**AVIS RELATIF À LA PROTECTION
CONTRE LES EVENTUELS EFFETS NOCIFS ET NUISANCES
PROVOQUÉS PAR LES RAYONNEMENTS NON IONISANTS
GÉNÉRÉS PAR DES ANTENNES ÉMETTRICES STATIONNAIRES**

Commune : VOTTEM - Exploitant : ORANGE

Référence exploitant : 362L1_6 & 30407L1_6 & 40407L1_6 & 50407L1_6

Rapport n° 1246 / 2024

Figure 1 : Vue en plan des lieux de séjour et des points de contrôle

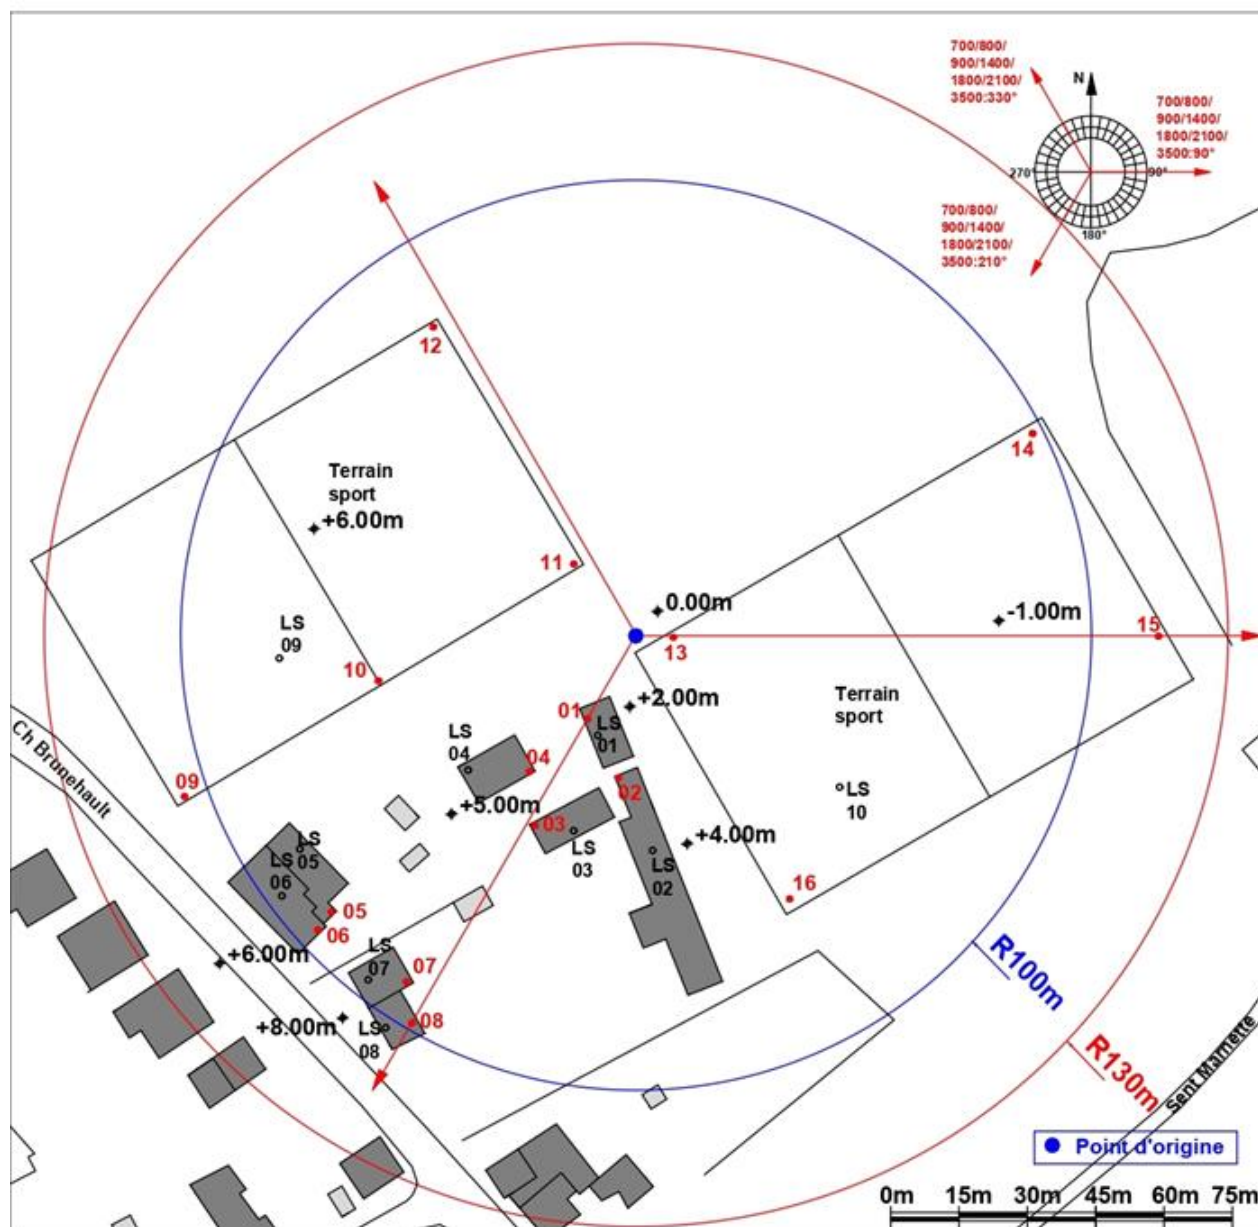
- le numéro du point de contrôle repris sur un des plans de la figure 1;
- le numéro du LS dans lequel se trouve le point de contrôle de la 1^{ère} colonne ;
- l'atténuation d'obstacle prise en compte pour le calcul de l'indice d'exposition dans le LS ;
- le résultat du calcul de l'indice d'exposition.

N° point de contrôle	LS	Atténuation (dB)	Indice d'exposition relatif à la limite par installation IE_i
12	LS09	0,0	0,460
7	LS07	3,0	0,325
15	LS15	0,0	0,309
8	LS08	3,0	0,275
6	LS06	3,0	0,240
5	LS05	3,0	0,222
9	LS09	0,0	0,208
14	LS14	0,0	0,105
11	LS09	0,0	0,067
4	LS04	3,0	0,040
13	LS10	0,0	0,036
3	LS03	3,0	0,031
1	LS01	3,0	0,023
10	LS09	0,0	0,023
2	LS02	3,0	0,022
16	LS16	0,0	0,011

En ce qui concerne les antennes de l'installation mentionnées dans le tableau 1, la distance maximale à laquelle la limite pourrait être atteinte, à l'extérieur, est égale à 78,2 m. S'il n'y a pas de LS à une distance inférieure, les antennes respectent forcément la limite d'immission.

Dans le cas des LS situés à l'intérieur des bâtiments, une atténuation d'obstacle est prise en compte et il en résulte que la distance maximale à laquelle la limite pourrait être atteinte se réduit à 55,4 m.
